敦賀発電所2号炉  
調査データのトレーサビリティの確認における薄片試料作製位置の誤りについて  
(現在までの取組み状況)

令和4年12月9日第1099回審査会合以降、再構築した審査資料作成プロセスに基づき、これまでに確認が完了した調査データ<sup>※1</sup>に関して、従前提示していたデータ<sup>※2</sup>から変更等のあった内容についてご説明を進めている。

本資料は、現在までの本件に対する取組み状況について取りまとめたものである。

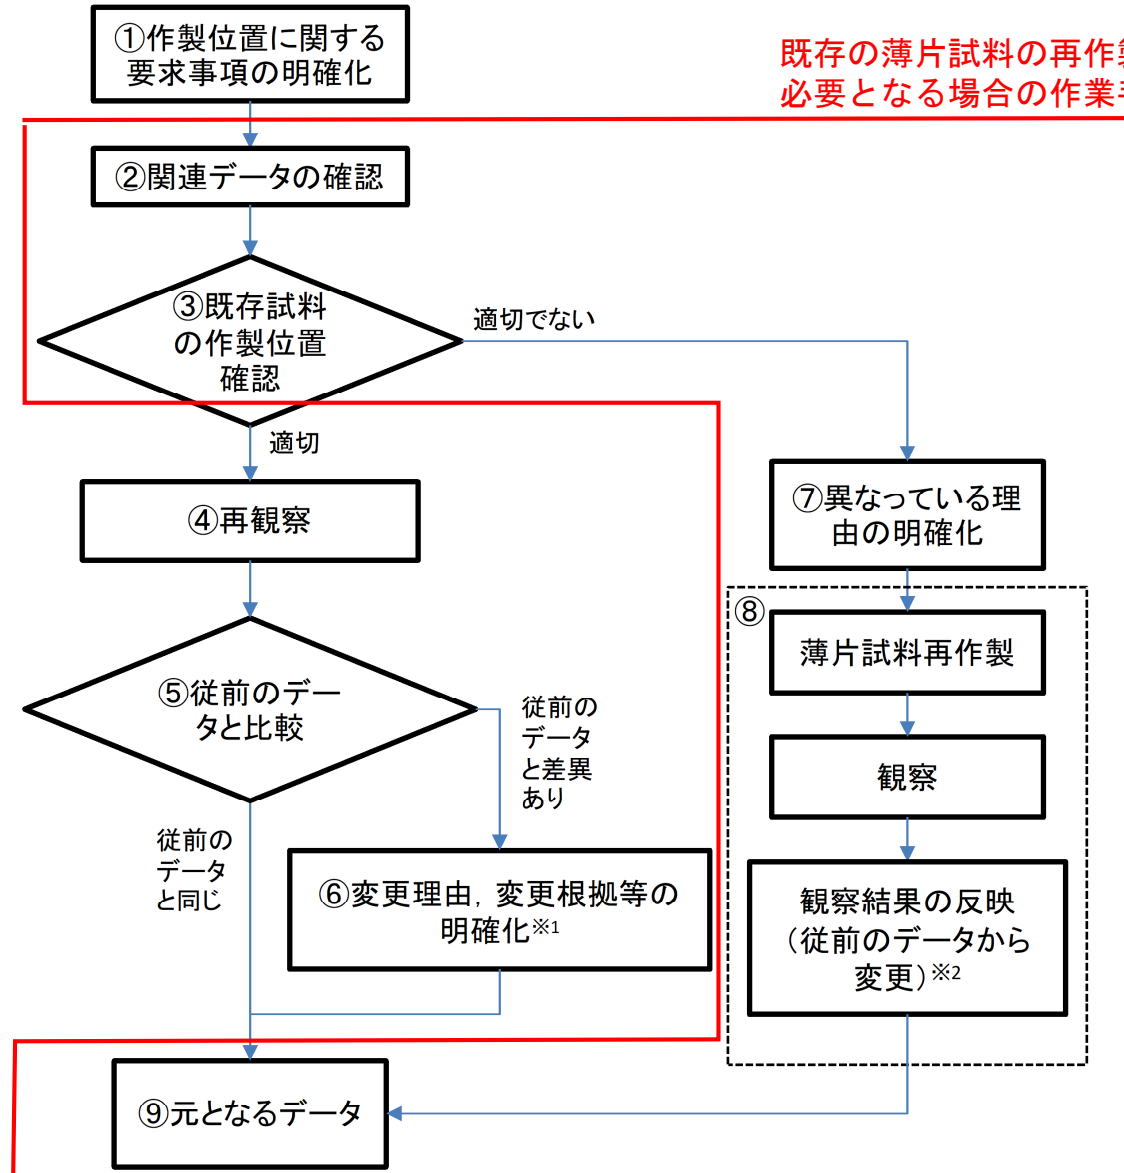
条線観察資料及び薄片観察資料の適切性を分かりやすく確認できる資料の作成をするために、研磨片の残試料を組み合わせたとこ、薄片試料が最新活動面（深度74.40m）で作製されていないことを確認した。

・ 試料切断方向は、最新活動面に直交、かつ、条線方向に平行に設定する（当該試料は誤った方向に切断されてる）。

薄片試料が最新活動面位置で作製されていなかった。

- ・本件事象の破砕部に関しては、最新活動面を含む正しい位置で薄片試料を再作製し、再作製した薄片試料の観察を実施し、観察結果等を審査資料に反映する。
- ・本件事象と同様の誤りがないか、最新活動面で試料作製している他の全ての薄片試料作製位置及び条線確認位置を対象に確認中である。

H27-B-1 深度74.36~74.50m (2/2)

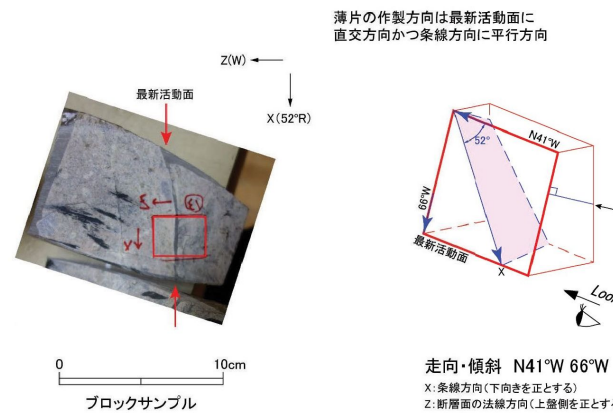
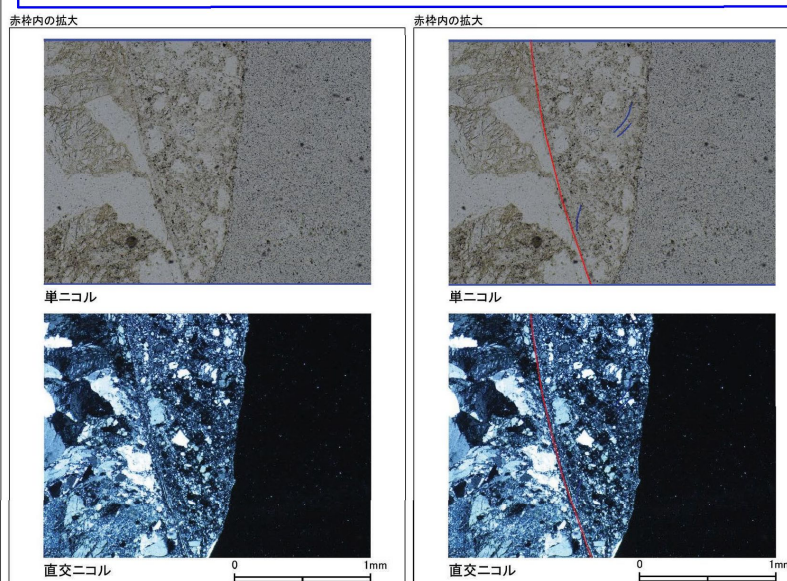
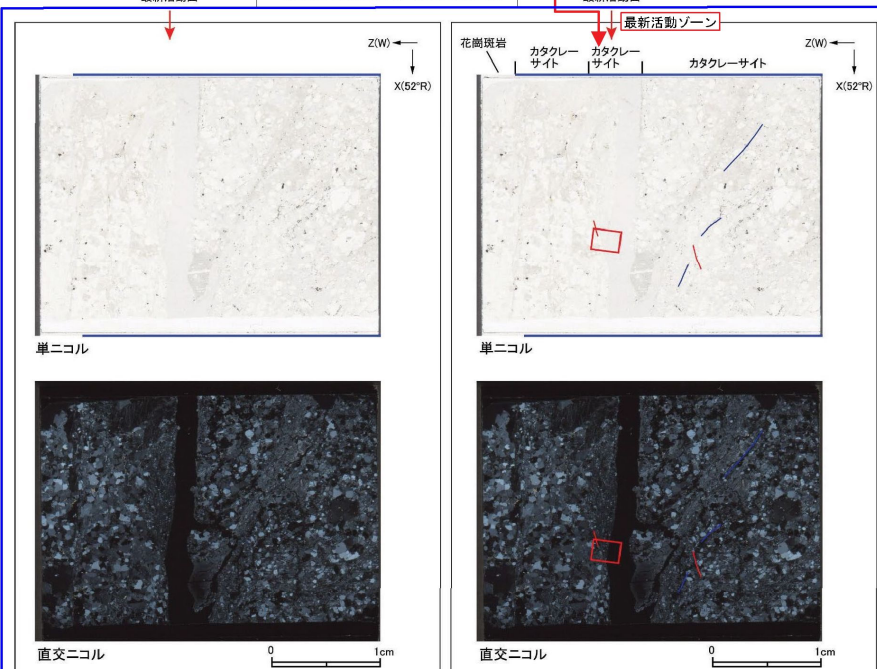
- ・H27-B-1のボーリングコアから採取した薄片試料の観察結果によれば最新活動面(深度74.40m)の変位センスは、左ずれを伴う正断層成分が卓越する。
- ・断層岩区分については、最新活動ゾーンは周辺のカタクレーサイトのゾーンより細粒であり、局所的ではあるが幅6mm程度の範囲で粘土鉱物が若干認められることから、断層ガウジと判断していた。
- ・最新活動ゾーンに以下の特徴が認められることから、カタクレーサイトのみからなる破碎部であると判断した。
  - (カタクレーサイト) 基質を構成する粘土鉱物は少ない。
  - (カタクレーサイト) 最新活動面に沿った帯状の粘土状部は局所的である。
  - (カタクレーサイト) 角ばった岩片が多い。
  - (カタクレーサイト) ジグソー状の角礫群が認められる。

このゾーンは当初断層ガウジと判断していたが、上記に示す通りカタクレーサイトと判断した。

47のエビデンス (変位センス) (2/2)

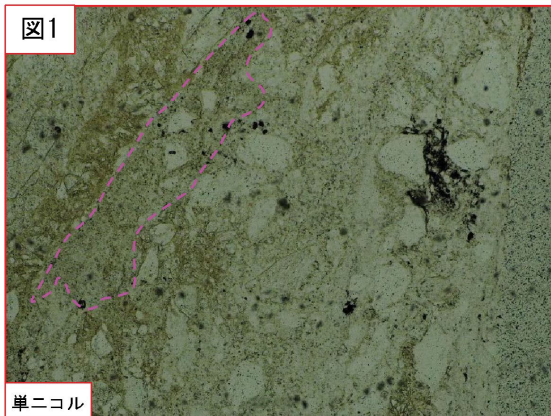
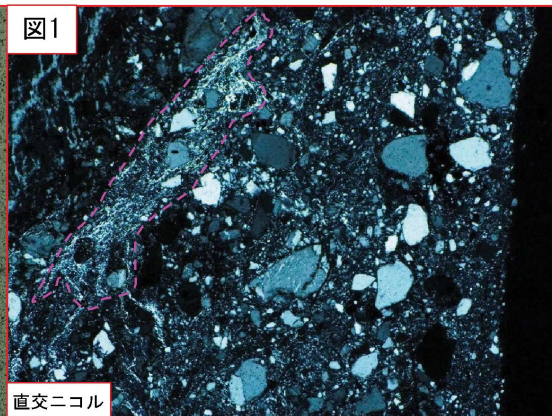
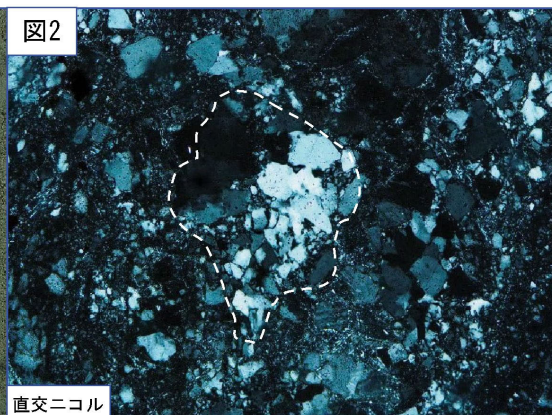
- ・最新活動ゾーンには、以下の特徴が認められる。
  - 基質を構成する粘土鉱物は少ない。(図1)
  - 最新活動面に沿った帯状の粘土状部は局所的である。(図1)
  - 角ばった岩片が多い。(図1)
  - ジグソー状の角礫群が認められる。(図2)

②のゾーンは当初断層ガウジと判断していたが、上記に示す通りカタクレーサイトと判断した。
